東京電力福島第一原子力発電所汚染水対策の対応
汚染水対策現地調整会議 課題に対する管理表

タンクパトロールの的確実施

1. 規制庁指導事項（10/8 現地調査）

■測定距離の統一

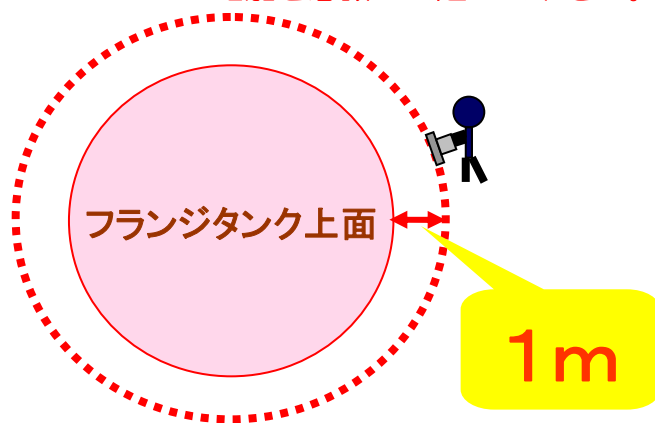
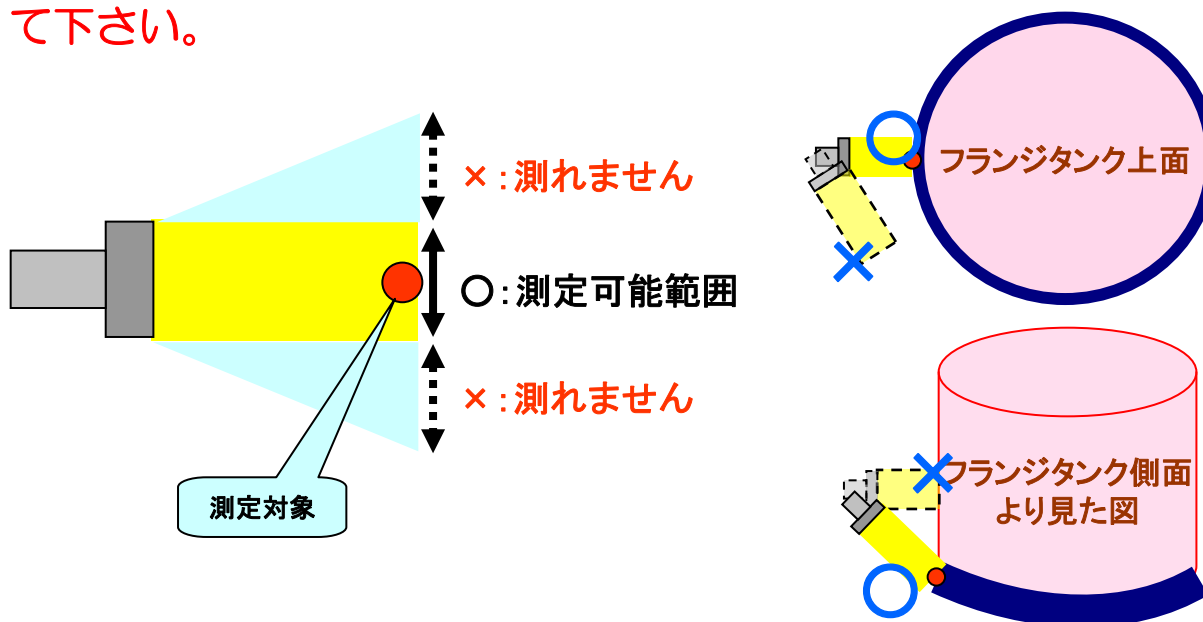
測定者の動線、距離のブレによる測定値の変動を抑制する必要有り

①要領書改訂(ポイント集抜粋)

(1) 測定距離

タンク側面より約1 mの距離にてタンク外周の測定を実施する。

※測定値は、距離により変わってしまいます。

1 mの距離を意識して廻って下さい。

②現場への動線マーキング実施中

■時定数の確保

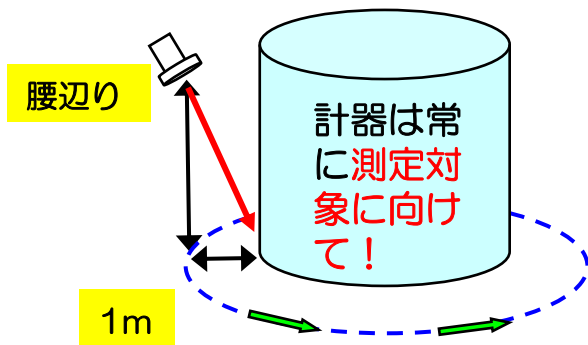
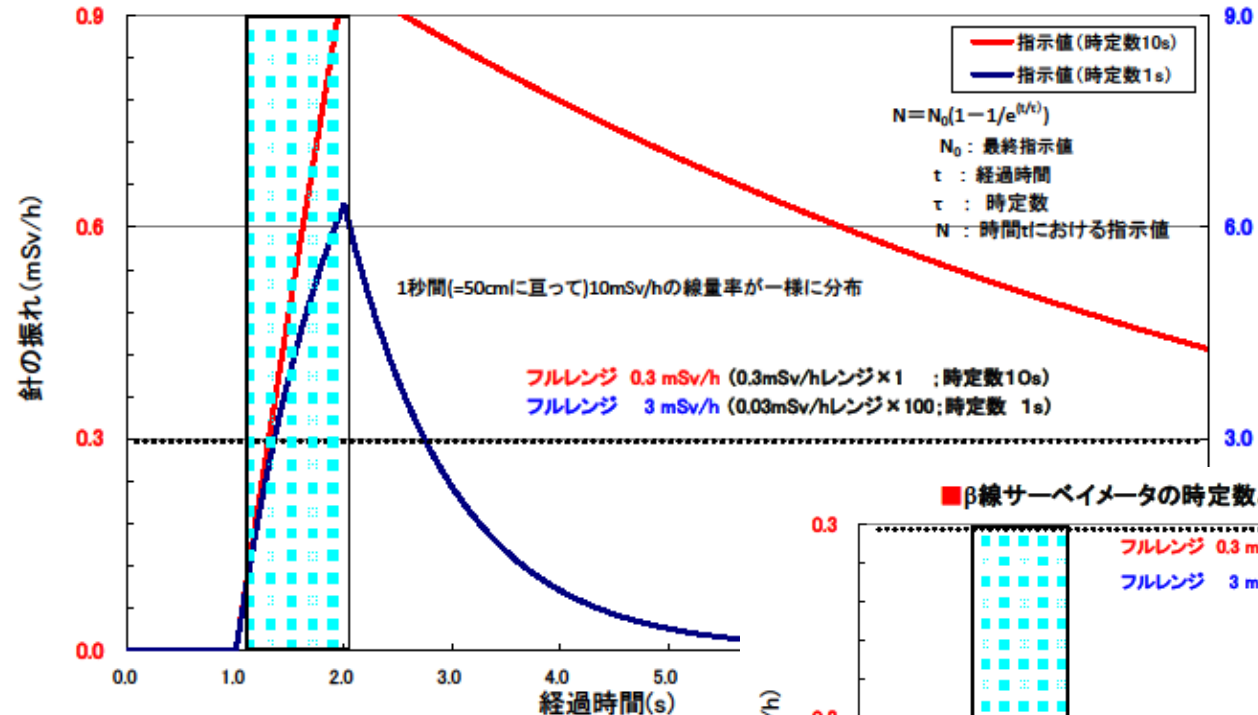
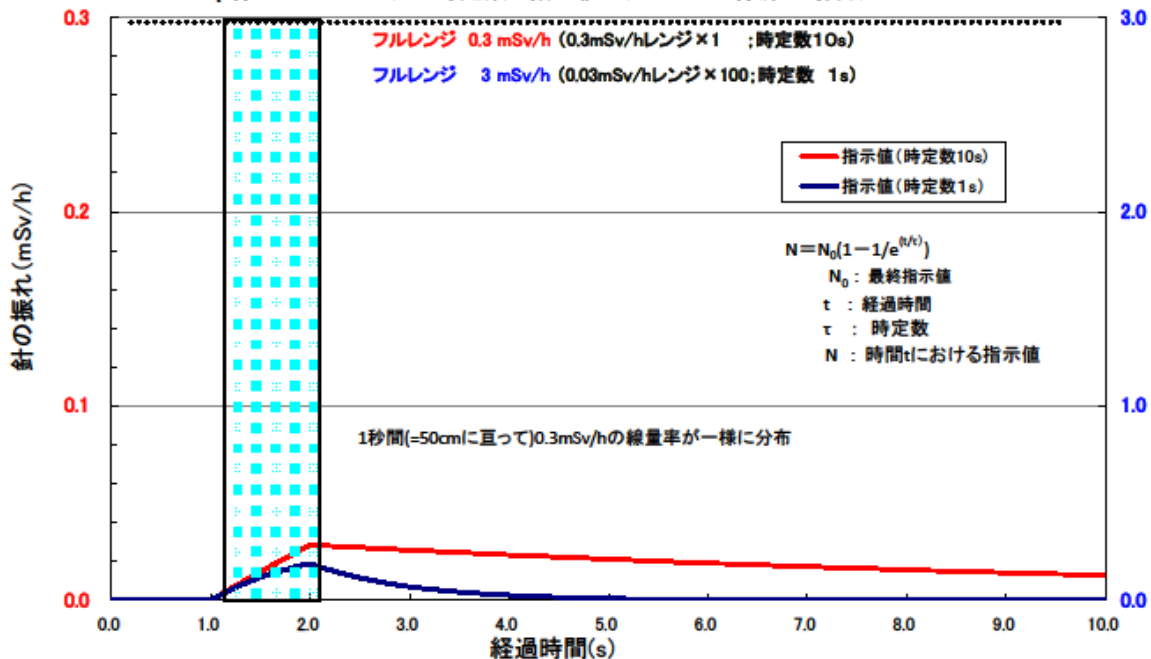
歩行速度、読み取り時間のブレによる測定精度不足を防止する必要有り

①要領書改訂(ポイント集抜粋)

(3) 測定時間

数値の読み取りは、応答時間を守って読み取る

※測定器には、正確な値を示すまでに必要な時間（応答時間）があります。

（４）具体的な測定方法

1) フルレンジ 0.3mSv/h ($\beta + \gamma$) とする。

2) タンクから 1 m の距離 + 腰の高さ + 歩く速度 で測定。

3) 指示が上昇した時点で立ち止まり、数値測定。

■パトロール員役割分担の明確化

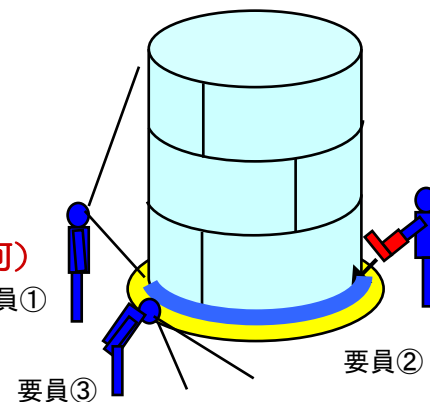
点検範囲分担が不明確では点検漏れが発生する可能性有り

①要領書改訂(ポイント集抜粋)

三人一組で役割を分担 効率的に漏れなく点検するために

(1) 8時/16時の回

- ◆要員1：①タンクの目視点検（側面、底部、連結管・弁），②記録採取
- ◆要員2：①放射線測定
- ◆要員3：①堰（内部）の状況確認

■点検順序の適切化

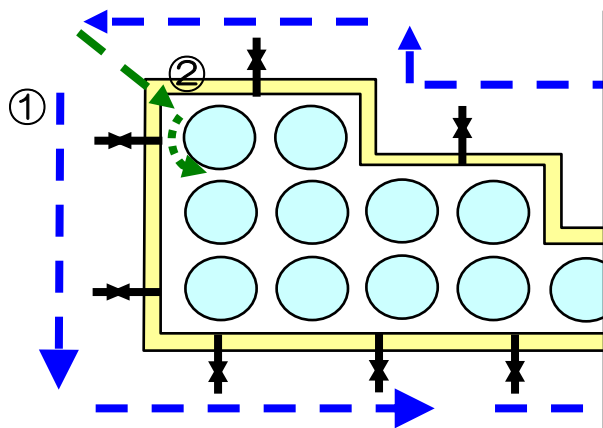
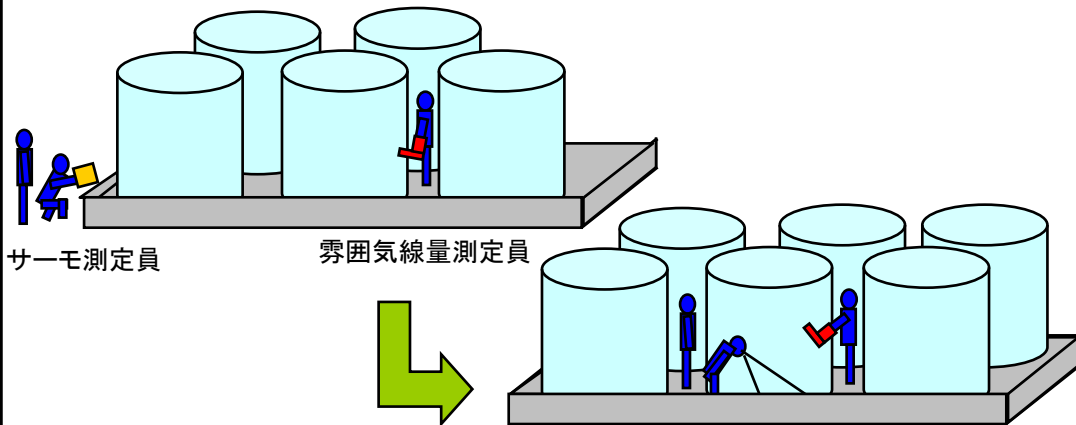
タンク、堰を同時進行で見ているは点検漏れが発生する可能性有り

①要領書改訂(ポイント集抜粋)

2. 廻り方

(1) 順序

点検漏れを防止するために

- ①まずは、堰外周を一周(堰の割れ、水漏れ、ドレン弁閉チェック)
- ②次に、各タンク廻りを一周(目視点検、線量測定)

- ①まずは、堰外周を一周(堰の割れ、水漏れ、ドレン弁閉チェック)
- ②次に、サーモ測定(2名) + 定点雰囲気線量測定(1名)
- ③その後、堰内部に入り、「タンク目視点検(連結管・弁含む)」, 「堰内部の状況確認」
